## 商品規格変更のお知らせ

木柄付き軟膏へら 小、中、大、特大、7、8、10

## 規格変更に伴う商品数値の変更について

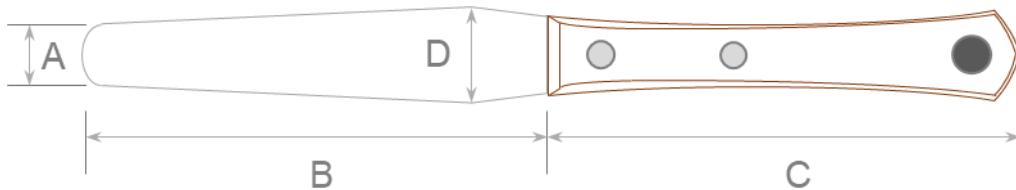
へら部刻印を「インチ表示,サンダイヤ」から「インチ表示,3dia made in Japan」に変更

規格	表示	A		B		C		D	
		旧	新	旧	新	旧	新	旧	新
小	4.5	18	16	105	113	115	126	25	25
中	5	18	17	120	126	115	126	25	26
大	5.5	21	17	135	138	130	126	30	28
特大	6	23	23	150	152	130	126	32	30
7	7	23	24	175	174	130	126	32	31
8	8	23	26	205	200	130	126	32	35
10	10	30	31	280	250	130	126	40	42
